DARSTELLUNG DER ABWEICHUNGEN DES VORHABENS VOM RECHTSKRÄFTIGEN BEBAUUNGSPLAN

LEHRKRÄFTEAKADEMIE

Vergleich: Planung Büro Feldmann vom
30.10.2020 und Bebauungsplan GI 01/43
„Am Güterbahnhof II“ 61/kr 09.11.2020

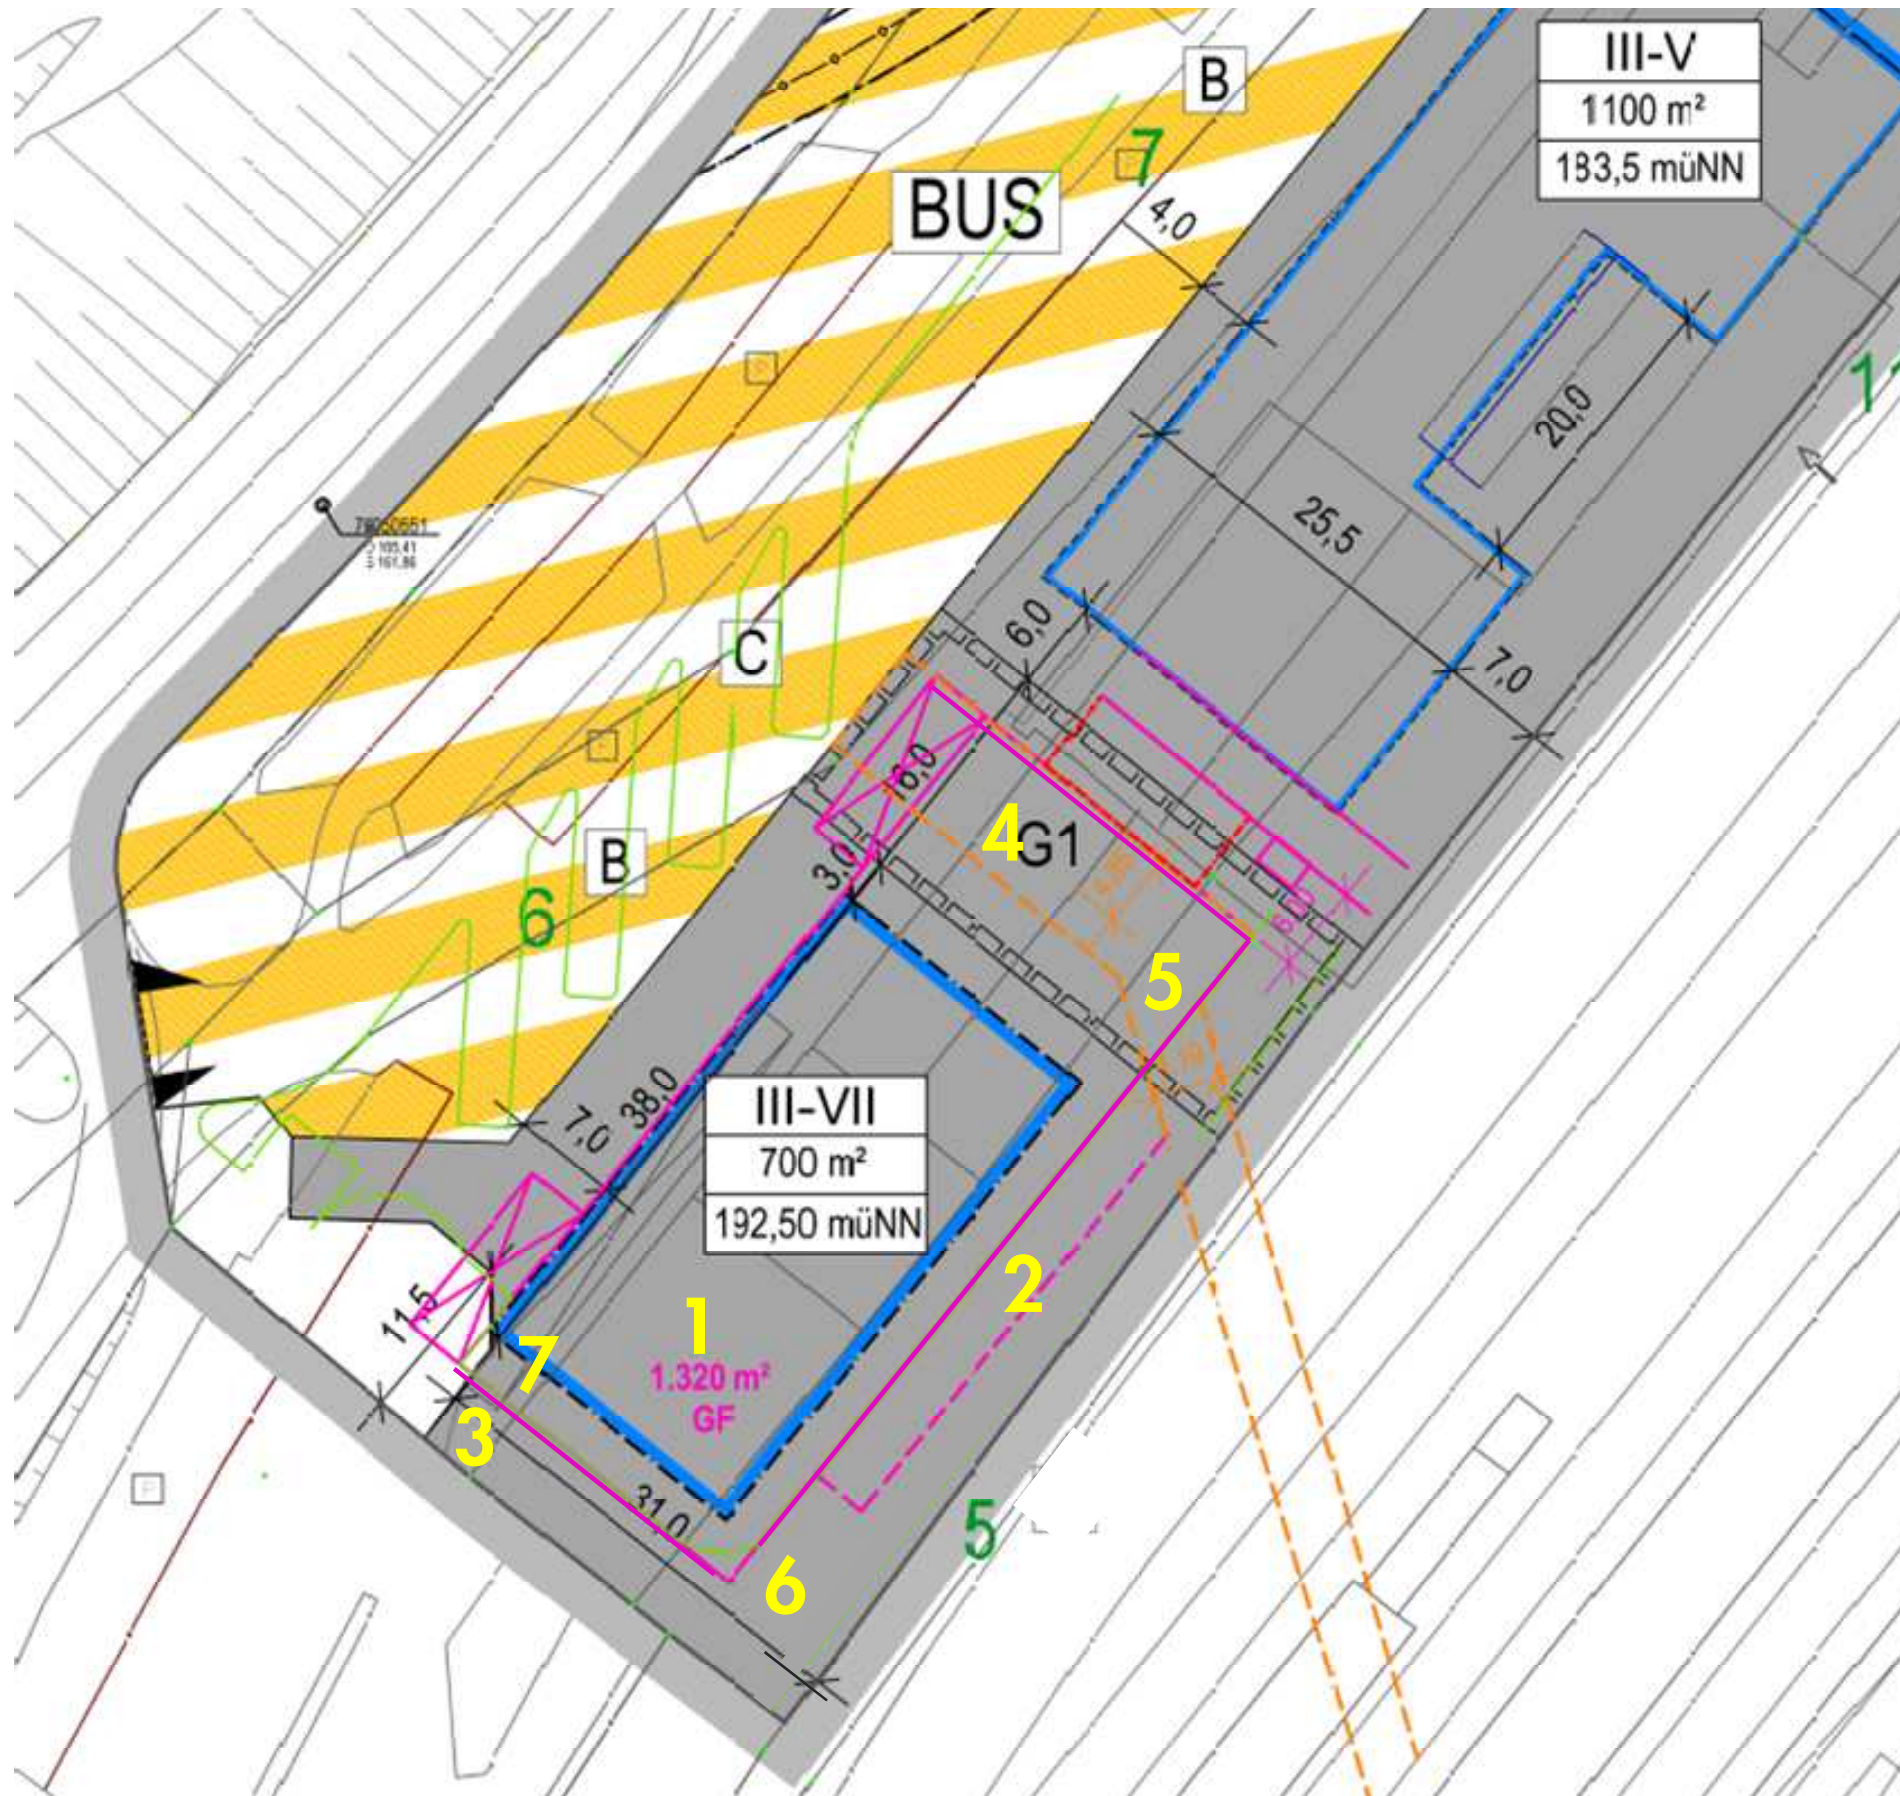
- Gebäudegröße: Festgesetzte Grundfläche max. 700 m², geplant sind 1.320 m², also fast die doppelte Größe
- Übertretung der Baugrenzen: Die festgesetzten Baugrenzen werden an allen Seiten des Gebäudes überschritten:

- auf der Nordostseite um 15 m über das Gehrecht zur Verlängerung der Personenunterführung (PU) hinweg; HBO- Abstandsflächen im GE-Gebiet (0,2xH) werden eingehalten

- auf der Südostseite zu den Bahngleisen hin um 3 m, bzw. ca. 7 m im KG
 - auf der Südwestseite zur Holzverladung hin um ca. 3 m
 - auf der Nordwestseite zum Fernbusbahnhof hin geringfügiges tangieren des Wendekreises und zwei Auskragungen ab dem 2. OG um ca. 4 m auf jeweils 13,15 m Länge in nur ca. 3 m Abstand zu den Bushaltebuchten
 Nebenanlagen (Raucherpavillon und Fahrradabstellplätze werden außerhalb des Bauftensers, tlw. innerhalb des Gehrechts zur Verlängerung der PU geplant, in nur 4 m Abstand zum Job-Center (Feuerwehrumfahrt nicht mehr möglich)

- Beeinträchtigung der Verkehrsfläche: Auf der Nordwestseite zum Fernbusbahnhof hin außerhalb des Baugebietes geringfügiges Tangieren des Wendekreises

- Festgesetzter Gehrecht-Korridor: Der Bebauungsplan setzt einen 16 m breiten Korridor für die Verlängerung der Unterführung fest, worin in ca. 4 m Abstand zur seitlichen NO-Grenze die Außenwand des geplanten Neubaus liegen würde. Hingegen wird der aus dem G1-Korridor schräge herausragende Verlauf der PU-Verlängerung in der Feldmann-Planung berücksichtigt.

- Differenzen zur „MachbarkeitsstudieVerlängerung Personenunterführung“ (Hasselmann und Müller Planungsgesellschaft mbH 2017):
 - Verringerung der Tunnelbreite: Die Feldmann-Planung berücksichtigt im KG einen 4,19 m breiten Unterführungsgang. Der 2011 neu gebaute Fußgängertunnel verläuft in einem Winkel von ca. 19° mit einer lichten Breite von 4,50 m und Höhe von 2,57 m. Die Verlängerung sollte mit gleicher Geometrie erfolgen; das bahnseits normalerweise eingeforderte Verhältnis Länge zu Breite soll 10 zu 1 betragen und würde damit schon unterschritten.

- Größe des Fahrstuhls: Der von Hasselmann empfohlene Aufzug, in dem 2 Fahrräder gleichzeitig transportiert werden können, mit Innenmaßen von 1,40 m Breite und 2,40 m Länge benötigt Außenmaße des Aufzugsschachtes von 2,90 m in der Breite und 3,50 m in der Länge. Dieser könnte in der Feldmann-Planung nur sehr knapp untergebracht werden.

- schluchtartiger Fahrstuhlzugang: Im KG wird vom Büro Feldmann ein nur bedingt einsehbarer Zugang von 5,5 m Länge und nur 2,2 m Breite geplant.
 - Eingeschränkte Helligkeit und Weite: Es wird vom Büro Feldmann eine durchgehend 4,85 m breite Treppenanlage geplant, die sich vom KG bis in das EG erstreckt und vollständig vom darüber liegenden 1. OG überbaut ist, so dass die Belichtung mit Tageslicht nur in EG-Höhe und nur in Laubbreite sowie durch Wandöffnungen am oberen Treppenlauf an der Gebäudeaußenwand erfolgt. Die in den Machbarkeitsstudien angestrebte Öffnung und Weite (Auffächerung der Treppe von 4 m auf 8 m Breite) des Ausgangs ist nicht mehr gegeben.

- Unübersichtliche Ecken: Zur Vermeidung unübersichtlicher Ecken und zur Verbesserung der Reisendenführung sollte laut Hasselmann-Studie von und zur Treppe der Tunnel unterhalb der Erschließungsstraße bis auf 5,80 m aufgeweitet werden; die in der Feldmann-Planung enthaltene Ecke sollte entsprechend abgeschrägt werden.

- Lage und Höhe: Ob die von Hasselmann geplante Fortführung der PU-Fußbodenhöhe der Unterführung von 162 m üNN und eine lichte Höhe von 2,57 m in der Gebäudeplanung berücksichtigt werden kann, muss im Weiteren geprüft werden, wie auch die konkrete Lage der PU.

- Der vom Büro Feldmann geplante Neubau tritt bis unmittelbar an die Fahrspur heran und überragt diese im Kurvenbereich ab dem 2.OG und in der hinteren Umfahrt im KG.
- Die Zufahrt zur Tiefgarage soll entgegen der Fahrtrichtung der Umfahrung erfolgen.
